RESPUESTAS A CONSULTAS EFECTUADAS POR PROPONENTES PARA LA LICITACIÓN PÚBLICA INTERNACIONAL N° 12/2009, PARA LA SUSCRIPCIÓN DE CONTRATOS DE SUMINISTRO DE VEHÍCULOS ESPECIALIADES PARA BOMBEROS

A. BASES TÉCNICAS:

Diagrama de ubicación de escalas.

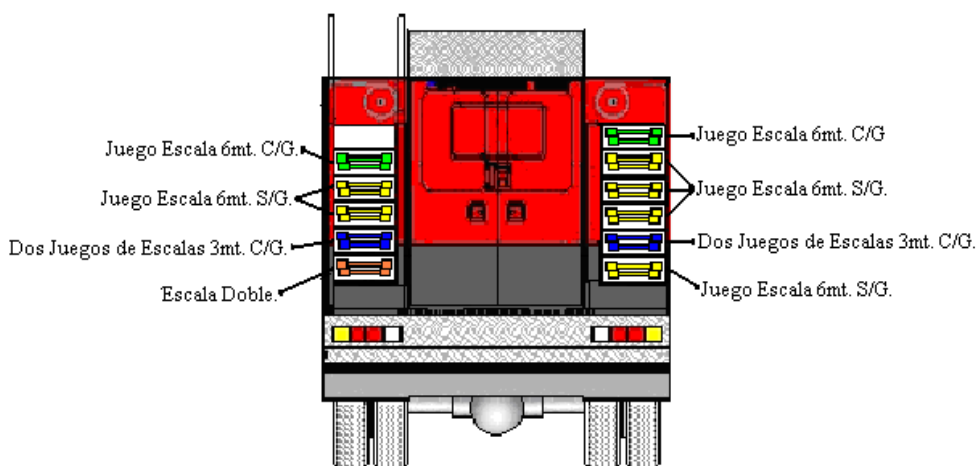
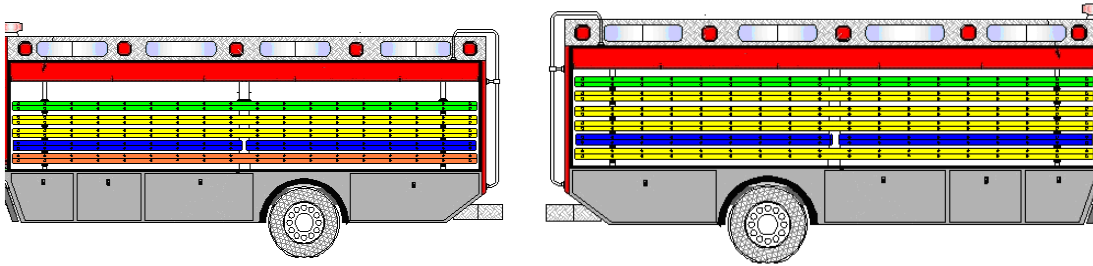
d. Se solicita indicar cantidad y medidas de cada escala, así mismo, indicar se deben estar instaladas en una posición u orden definido.

- Un Juego de Escalas 6mt. C/G equivale, a una escala de seis metros 18'' mas una escala seis metros 15''.
- Un Juego de Escalas 6mt. S/G equivale a una escala de seis metros 18'' mas una escala seis metros 15 ''.
- Un Juego de Escalas 3mt. C/G equivale a una escala de tres metros 18'' mas una escala tres metros 15''.
- Escala Doble.
